MINISTERIE VAN OPENBARE WERKEN
MINISTRY OF PUBLIC WORKS

VERSLAG ONDERZOEK VAN HET HOOFDBUREAU VAN HET KORPS POLITIE SURINAME

HET MINISTERIE VAN OPENBARE WERKEN,
DIRECTORAAT BOUWKUNDIGE WERKEN EN DIENSTVERLENING

VERSLAG ONDERZOEK NAAR DE BOUW VAN HET HOOFDBUREAU VAN HET KORPS POLITIE SURINAME

Werktekening AAC

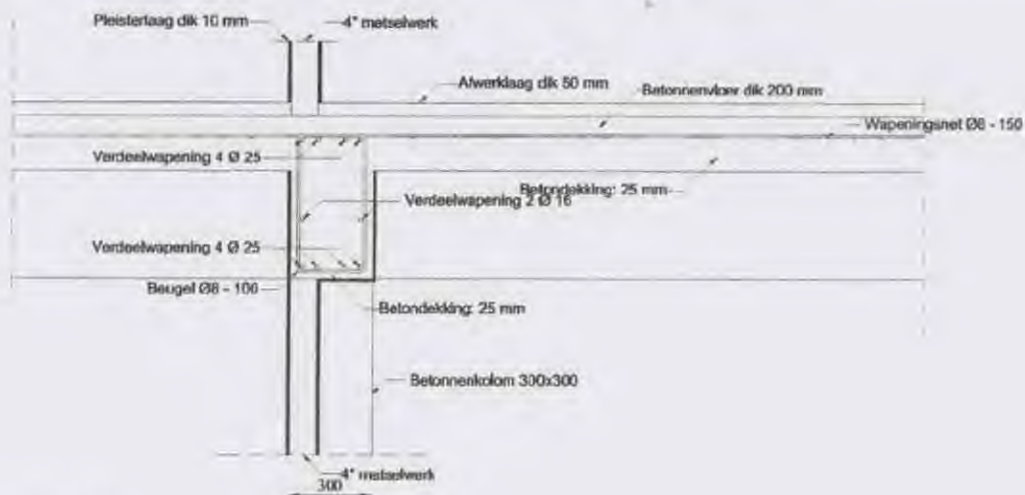
- C1. De eerste berekening is gedaan aan de hand van de gegevens die zijn gehaald uit de tekeningen van AAC en projectfoto's.

Uitgangspunt is dat de uitvoering van de balk conform de werktekeningen heeft plaatsgevonden.

De werktekening zelf vertoont veel constructieve fouten en verkeerd gebruik van technisch jargon.

- Verdeelwapening $4 \phi 25$ moet zijn hoofdwapening $4 \phi 25$.
- Verdeelwapening $2 \phi 16$ moet zijn flankwapening $2 \phi 16$.
- Op de werktekening is aangegeven dat de betondekking 25 mm bedraagt, wat niet overeen komt conform de richtlijnen van NEN, die aangeeft 30 mm betondekking voor milieuklasse 2.
- De werktekening geeft aan een constructief totaal verkeerd uitgevoerde betonnen vloer, terwijl in de praktijk een kanaalplaatvloer is toegepast.

Het resultaat van de eerste berekening is dat de inklemmingswapening 4 rond 25 mm en de beugels rond 8 om de 100 mm conform tekening AAC niet voldoen.

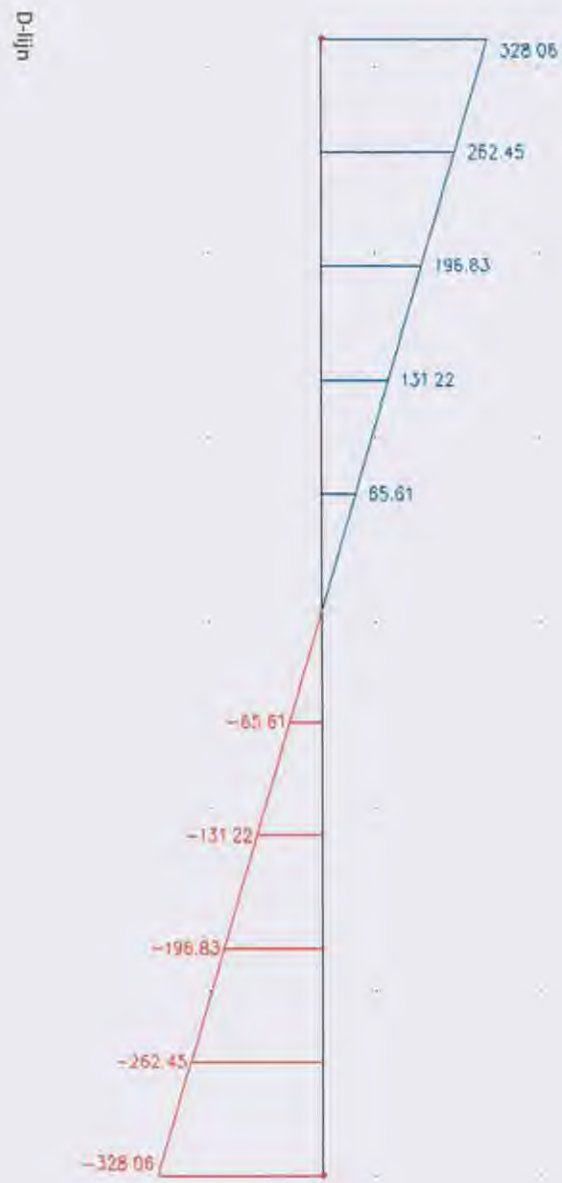
- C2. De tweede berekening is gedaan aan de hand van de gegevens die zijn gehaald uit het Destructief Onderzoek.
Bij het destructief onderzoek blijkt dat er beugels *rond 8 om de 150mm* zijn toegepast.
Verder is er hoofdwapening $5 \phi 20$ toegepast als onderwapening.
Die $5 \phi 20$ is aangebracht in twee lagen, namelijk $3 \phi 20$ als 1^e laag en $2 \phi 20$ als 2^e laag.
Als bovenwapening $4 \phi 16$.
Flankwapening $2 \phi 16$.
De betondekking is 50mm, terwijl de norm een dekking van 30mm voorschrijft.
Een betondekking van 50mm zal nadelig uitkomen voor de sterkte van de balk.

Het resultaat van de tweede berekening is dat de inklemmingswapening *4 rond 16 mm* niet voldoet, en de beugels *rond 8 om de 150 mm* voldoen ook niet.

Rond 16 hoofdwapening

beugels rond 8 om de 150mm
